CONCEPTO TÉCNICO No CT - 5186
Revisión de Estudio Particular de Respuesta Local
de Amplificación de Ondas Sísmicas
Artículo 7 - Decreto 193 de 2006

ENTIDAD SOLICITANTE: Arq. Adriana López Moncayo – Curaduría Urbana No. 3
PROYECTO: OFICINAS CARRERA 11
LOCALIDAD: 2 Chapinero
UPZ: 88 El Refugio
BARRIO: El Retiro
DIRECCIÓN: Carrera 11 No.84-50
CHIP: AAA0097CCKL
TIPO DE RIESGO: Sísmico
EJECUTOR: Espinosa y Restrepo Ltda.
FECHA DE EMISION: Marzo 12 de 2008

El presente concepto técnico corresponde a la **primera revisión** realizada por la Dirección de Prevención y Atención de Emergencias, del informe "*Estudio de Microzonificación sísmica del edificio a construirse en la Carrera 11 No. 84-50 de Bogotá*" elaborado por el Ing. Carlos Restrepo, a construirse en el predio ubicado en la Carrera 11 No. 84-50 de Bogotá. El cual fue radicado el 15 de Febrero de 2008 mediante oficio ER-1655, por la Arq. Adriana López Moncayo de la Curaduría Urbana No.3, remitido como estudio sísmico local en cumplimiento a lo estipulado en el Decreto 193 de 2006.

Figura 1. Localización del Proyecto Oficinas Carrera 11.

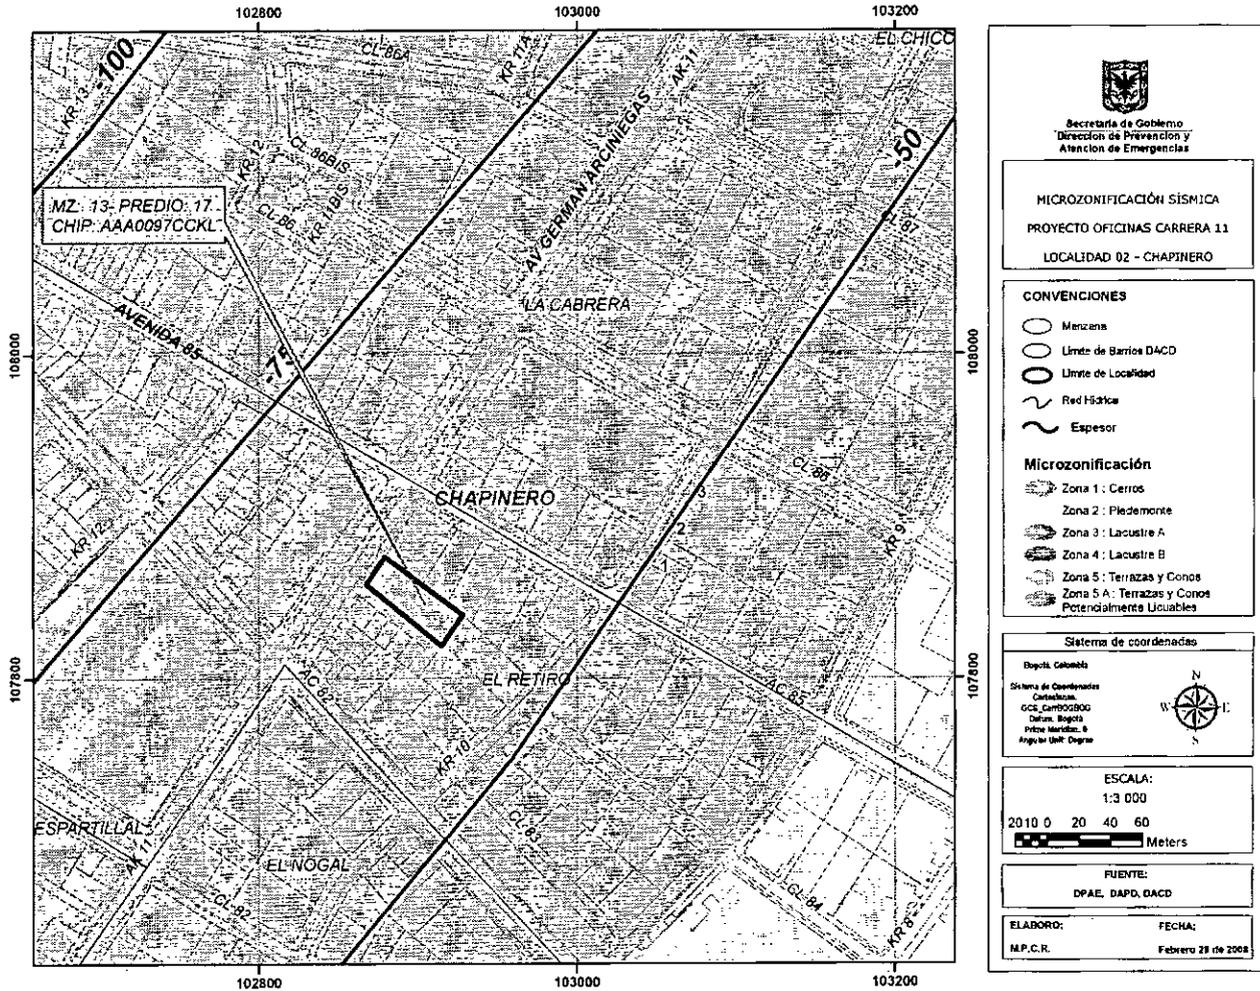
En el numeral 1 del informe presentado por el consultor, se indica que el sitio del proyecto se encuentra localizado en la Zonas 3 -Lacustre A-, de acuerdo con el Decreto 193 de 2006, la cual es consistente con la localización presentada en la Figura 1 del presente concepto.

El estudio CUMPLE con este requerimiento.

Figura 2. Espectro de diseño recomendado del proyecto Oficinas Carrera 11

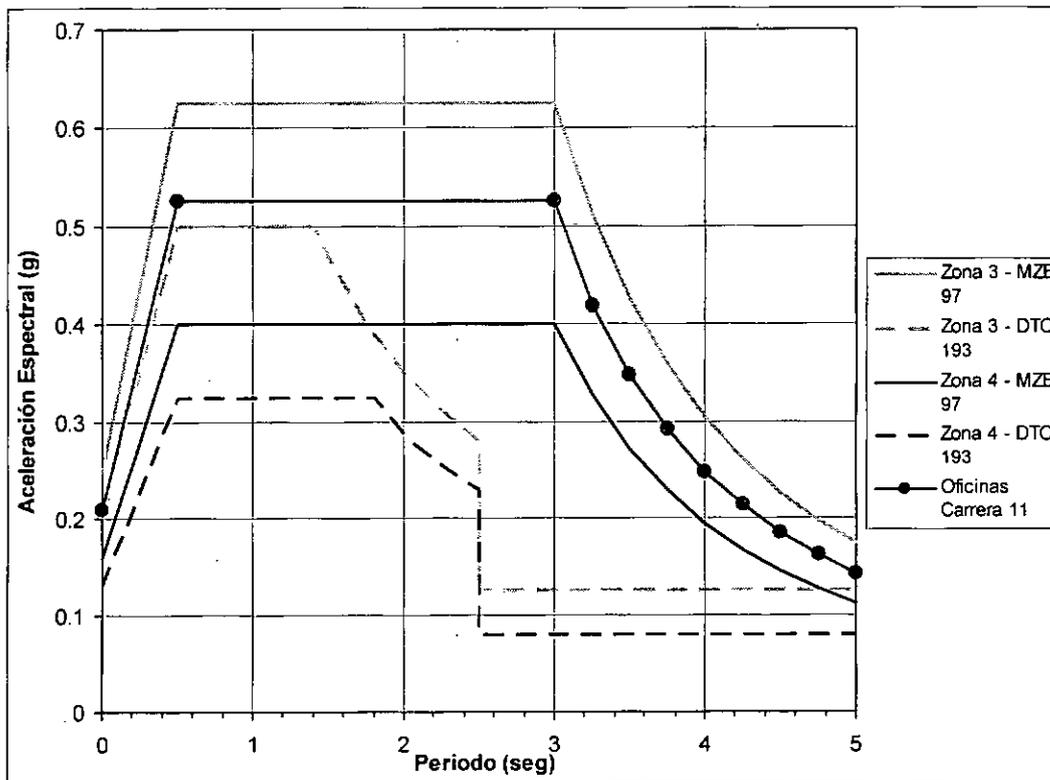
Con base en los resultados de la modelación el consultor recomienda utilizar como espectro de diseño el mostrado en la Figura 38 y en la Tabla 6 del informe, el cual se presenta en la Figura 2 del presente concepto.

El espectro propuesto corresponde al promedio de los espectros de la Zona 3 y 4 dados por el Estudio de Microzonificación Sísmica de Bogotá.

El estudio CUMPLE con este requerimiento.
